**SUJET : Demande 2020-90064 – Évaluation et recommandations pour les arbres.
PIIA résidentiel – Nouvelle construction au 10 avenue Lakeside.**

10 av. Lakeside – PIIA résidentiel – Nouvelle construction.

Évaluation des arbres – 22-07-2020

- Plan de localisation approximative des arbres – extrait du plan « Landscape plan » fourni par McGee et associates inc, annotation par Antoine D'Anjou.**

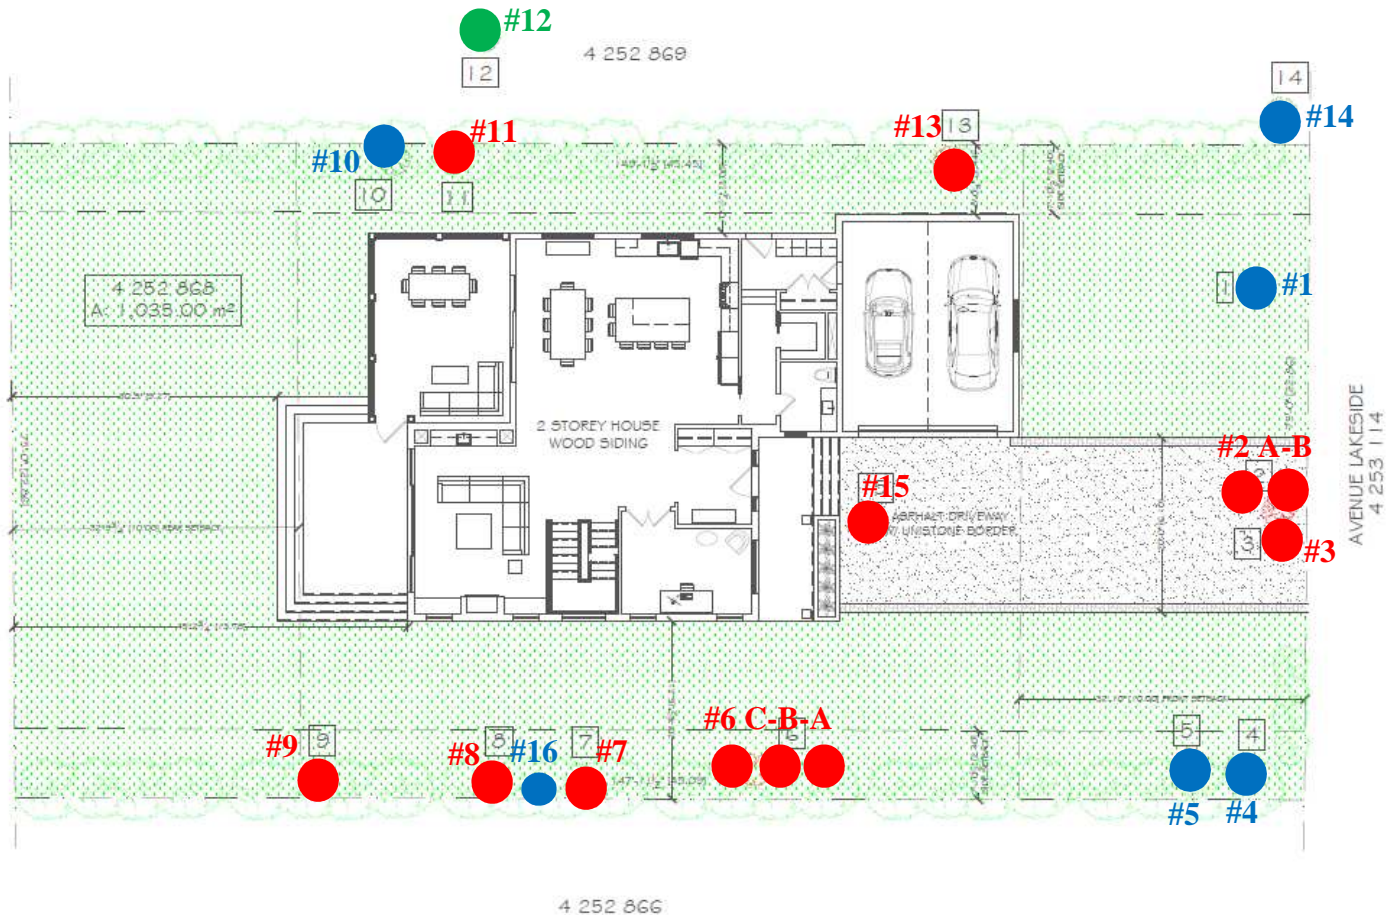
- Les arbres #3-6A-6B-6C-7-8-9-11 indiqués au plan seront abattus en raison de leurs mauvaises conditions physiologique et structurale.

- Les arbres # 13-15 indiqués au plan devront être abattus puisqu'ils sont localisés dans la zone d'implantation ou dans la zone d'excavation du bâtiment projeté. Il s'agit respectivement d'un Orme d'Amérique de 25 cm et d'un érable de Norvège multi-tronc de 31cm en bonne condition physiologique.

- Les arbres #2 A-B indiqués au plan devront être abattus puisqu'ils sont localisés dans l'entrée charretière projetée. Il s'agit de deux (2) érable de Norvège de 18 cm en bonne condition physiologique.

- L'arbre #1 indiqué au plan devra être conservé et protégé durant les travaux puisqu'il est situé à proximité de la zone des travaux, il s'agit d'un pin blanc mature de 55 cm en bonne condition physiologique. Afin d'optimiser le potentiel de conservation de cet arbre, nous recommandons que le raccordement de service existant qui est situé à environ 2m du tronc soit abandonné et relocalisé à proximité de l'entrée charretière projetée à une distance minimale de 4 m du tronc de cet arbre. *Voir formulaire émission permis pour les détails.*

- L'arbre #14 indiqué au plan devra être conservé et protégé durant les travaux puisqu'il est situé à proximité de la zone des travaux, il s'agit d'une épinette de Norvège mature de 45 cm en bonne condition physiologique qui est située au #12 Lakeside. Afin d'optimiser le potentiel de conservation de cet arbre, nous recommandons que le raccordement de service existant qui est situé à environ 3m du tronc soit abandonné et relocalisé à proximité de l'entrée charretière projetée. *Voir formulaire émission permis pour les détails.*

- Les arbres #4-5-10 indiqués au plan devront être conservés et protégés durant la réalisation du projet puisqu'ils sont situés à proximité de la zone des travaux. *Voir formulaire émission permis pour les détails.*

- L'arbre #16 indiqué au plan n'est pas mentionné dans le rapport de M. Matt Follet, cet arbre devra être conservé et protégé durant la réalisation des travaux, il s'agit d'un pommier multi-tronc d'environ 16 cm en bonne condition physiologique.

- L'arbre #12 indiqué au plan devra être conservé, par contre sa protection n'est pas nécessaire puisque la zone des travaux projetés est à une distance suffisante du système racinaire et il est improbable qu'il soit endommagé durant la réalisation du projet. Cet arbre est situé sur la propriété voisine au #12 av. Lakeside.
